DETERMINAZIONE DEL DIRIGENTE SERVIZIO VIA/VINCA 7 ottobre 2024, n. 540

[ID VIP 10047] - Parco agrivoltaico denominato "ARAGONITE", con una potenza pari a 45,6 MW e relative opere di connessione alla RTN, da realizzarsi in località "Borgo Libertà", nei comuni di Ascoli Satriano (FG) e Cerignola (FG). Istanza per il rilascio del Provvedimento di VIA statale ex art. 23 del D.lgs. n. 152/2006 e ss.mm.ii. Proponente: Pacifico Aragonite S.r.l.

SCHEDA ISTRUTTORIA VALUTAZIONE DI IMPATTO AMBIENTALE

Procedimento:	ID VIP 10047
	Valutazione di Impatto Ambientale (VIA) PNIEC-PNRR nell'ambito del Provvedimento Unico in materia Ambientale ai sensi del art.23 del D.Lgs 152/2006 e ss.mm.ii.
Oggetto:	Progetto per la realizzazione di un impianto agrivoltaico denominato "ARAGONITE" della potenza nominale di 45,6 MW e delle relative opere di connessione alla RTN, da realizzarsi in località "Borgo Libertà", nei comuni di Ascoli Satriano (FG) e Cerignola (FG) .
Tipologia:	D.Lgs. n. 152/2006 come s.m.i. Parte seconda, ALLEGATO II – Progetti di competenza statale, punto 2) "impianti fotovoltaici per la produzione di energia elettrica con potenza complessiva superiore a 10 MW" di nuova realizzazione.
Aut

Figura 04: Area dell'impianto fotovoltaico su cartografia PPTR con segnalazione dei vincoli delle componenti Culturali ed Insediative

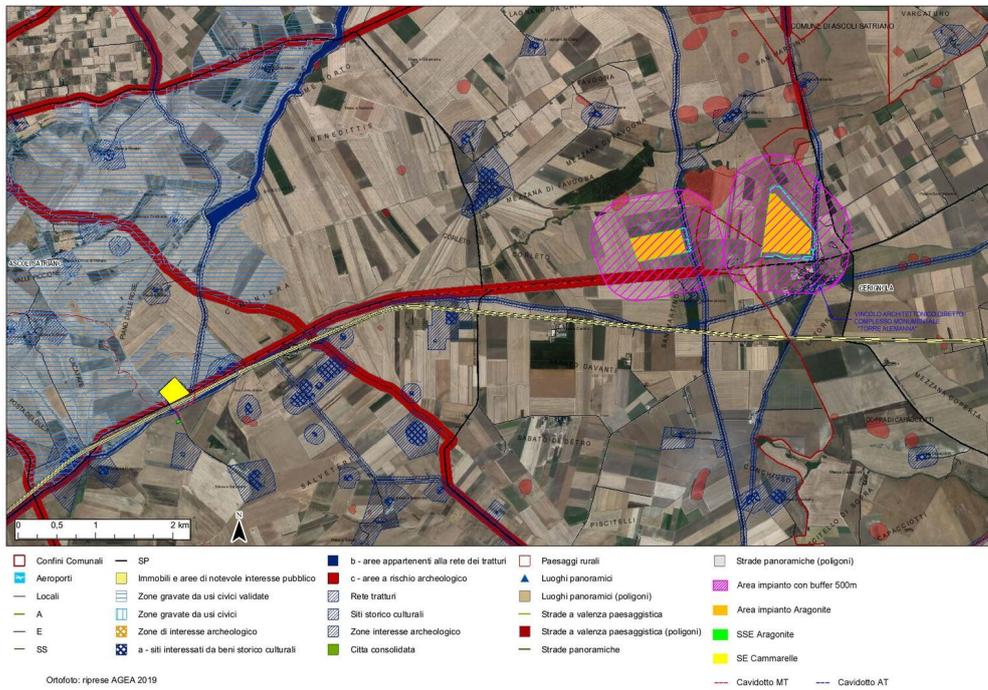
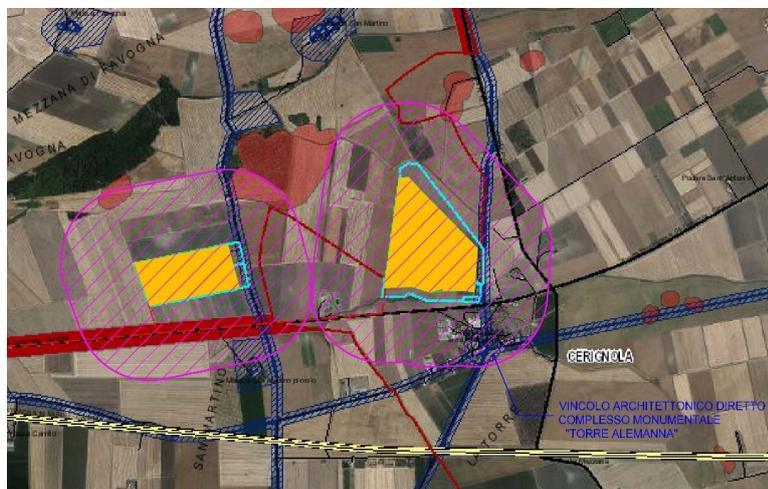
3. L'area **non** è adiacente alla rete autostradale entro una distanza di 300 m;
- lett. c-quater)** L'area non ricade nel perimetro dei beni sottoposti a tutela ai sensi del D.Lgs 42/2004 ma **ricade** nella fascia di rispetto di 500 m dei beni sottoposti a tutela ai sensi della seconda parte o dell'art.136 del medesimo decreto. (Fig.04/05)

- In particolare ricade il vincolo *Componenti Culturali ed Insediative-Testimonianza della stratificazione insediativa*: A-Siti interessati da beni storico culturali: COMPLESSO MONUMENTALE "TORRE ALEMANNA", Cerignola, Cod ARK0288, **vincolo architettonico diretto**, Num Decreto 15-03-1983, Istituito ai sensi della L. 1089

- **Non è IDONEA** ai sensi dell'art. 20 comma 8 Dlgs 199/2021 lett.C quarter in quanto nella fascia di rispetto di 500 m **ricade** un bene sottoposto a tutela ai sensi della seconda parte o dell'art.136 del medesimo decreto ovvero "Siti interessati da beni storico culturali: COMPLESSO MONUMENTALE "TORRE ALEMANNA", Cerignola, Cod ARK0288, **vincolo architettonico diretto, Num Decreto 15-03-1983**, Istituito ai sensi della L. 1089, sito altomedioevale.
- **non rientra tra le aree NON IDONEE** ai sensi del Decreto Ministeriale n.24 del 30 dic 2010. Unico vincolo presente su una porzione di area posta a sud est è il vincolo **Connessioni**;
- nelle immediate vicinanze dell'area sono presenti diversi impianti di tipo fotovoltaici ed eolici già realizzati;

Figura 06: Area dell'impianto fotovoltaico con cavidotto e SE su cartografia PPTR con segnalazione di tutti i vincoli

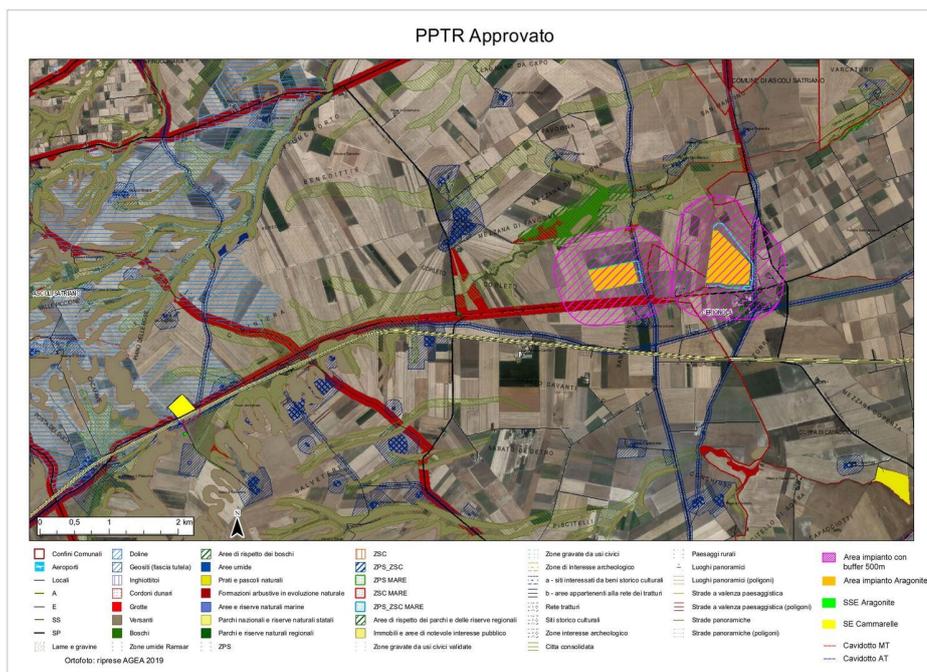
Il cavidotto in MT invece intersecherà i seguenti vincoli delle **Componenti Culturali ed Insediative**:

- Zone gravate da usi civici;
- A_Siti Interessati da Beni Storico Culturali: Segnalazione Architettonica
 - POZZO DELLA STRADA – Comune di Ascoli Satriano – Cod FG007091– edificio Insediamento Abitativa - età tardoantica (IV-VI sec.d.C.); Media età repubblicana (ultimo quarto IV sec.a.C. - II sec. a.C.) - Segnalazione Architettonica;
 - SAN DONATO – Comune di Ascoli Satriano – Cod FG007083 – insediamento -Età tardoantica (IV-VI sec.d.C.); Media età repubblicana (ultimo quarto IV sec.a.C. - II sec. a.C.);
 - PIANO DI SEPA – Comune di Ascoli Satriano – Cod SP624_FG007187 – Area di rispetto della segnalazione archeologica;
- B_Aree appartenenti alla rete dei tratturi:
 - Regio Tratturello Candela - Montegentile, N 54, Classe B;
- Strade a valenza paesaggistica.

Per quanto concerne la nuova Sottostazione di Energia da realizzare nel comune di Ascoli Satriano non ricadono in alcun vincolo da PPTR. (Fig.06)

Figura 07: Area dell'impianto Fotovoltaico con indicazione delle aree NON IDONEE ai sensi del R.R. 24/2010

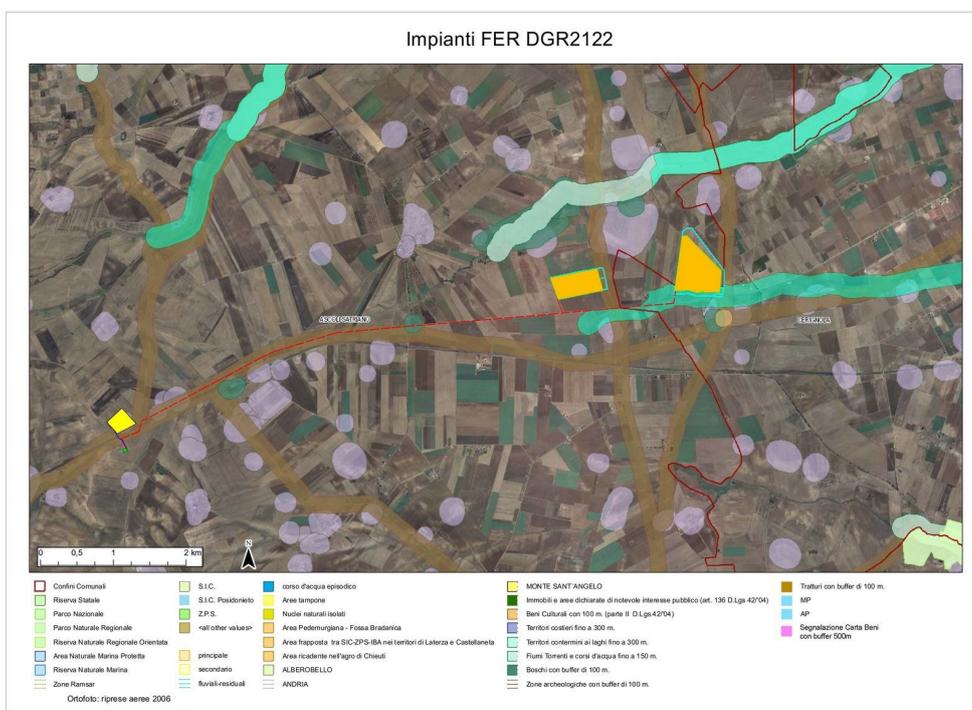
Dalla cartografia si conclude che l'area interessata nel progetto dell'impianto fotovoltaico non ricade tra le aree non idonee. Unico vincolo che insiste su una porzione di area posta a sud est è il vincolo **Connessioni**

Per quanto concerne il **cavidotto in MT** ricade nei vincoli (Fig.07):

- Connessioni;
- Aree tutelate per legge (art.142 D.Lgs 42/04):
 - Tratturi con buffer di 100 m;
 - Boschi con buffer di 100 m;
- Segnalazione Carta dei Beni con buffer 100 m;

Figura 10: Sezione dell'area dell'impianto con indicazione delle scelte progettuali

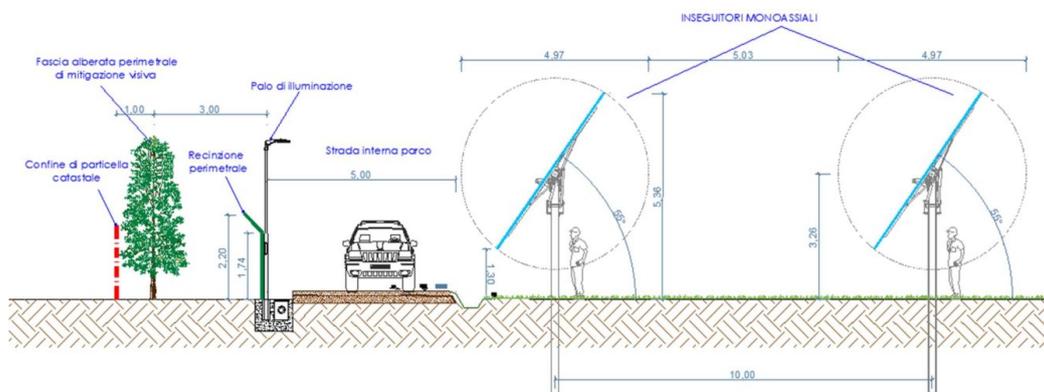
- Sono stati presi in considerazione criteri progettuali volti ad ottenere il minor consumo possibile di territorio, sfruttando al meglio le risorse energetiche disponibili. Il progetto presentato prevede il generatore fotovoltaico composto da 77974 moduli in silicio monocristallino, delle dimensioni 2411x1134x35 mm, bifacciali, della potenza di 585 Wp, installati a terra su tracker monoassiali di tipo orizzontale con dispositivi elettromeccanici in grado di far ruotare i pannelli lungo un singolo asse per inseguire il sole durante tutto il giorno da est a ovest in modo da sfruttare in modo ottimale l'irraggiamento solare. Le strutture di sostegno saranno in alluminio anodizzato argento e giunti in acciaio e saranno infisse direttamente nel terreno. Dagli elaborati scrittografici di progetto si evince che l'asse di rotazione è ubicato a 3,26 m da terra, raggiungendo quindi un'altezza massima di 5,36 m e un'altezza minima da terra di 1,30 m (Fig.09). La distanza tra i tracker sarà di 10.00 m.

I tracker monoassiali nella loro posizione più bassa raggiungono 1.30 m da terra

Il calcolo della reale area agricola in realtà si discosta dai calcoli effettuati sulla relazione pedoagronomica ove si è considerata tutta l'area tra le interfile e l'area sotto i pannelli fotovoltaici come area coltivabile.

A tal proposito si deve considerare che secondo le linee guida l'altezza libera da terra deve essere minimo 2.1 m per permettere lo svolgimento delle più comuni pratiche agricole, in modo che i lavoratori o le macchine agricole possano lavorare senza pericolo e garantire che le macchine agricole possano circolare al di sotto dei moduli fotovoltaici. Tale altezza permette di lasciare flessibilità alla scelta della tipologia di attività agricola che può anche cambiare nel corso della vita utile dell'impianto.

Se consideriamo la fascia intorno al sostegno dei moduli in cui i pannelli raggiungono l'altezza di 2.1 m da terra pari a 4.36 m possiamo considerare come area occupata dai pannelli FV pari a

Da cui si ottiene un rapporto tra S_{agr} e S_{tot} pari a 61%. **Tale requisito non è rispettato.**

Considerando l'area occupata dai moduli fotovoltaici, pari a 21.97 ha e una superficie totale occupata dall'impianto fotovoltaico di 52.36 ha si ricava un valore di LAOR di 41%. **Tale requisito non è rispettato.**
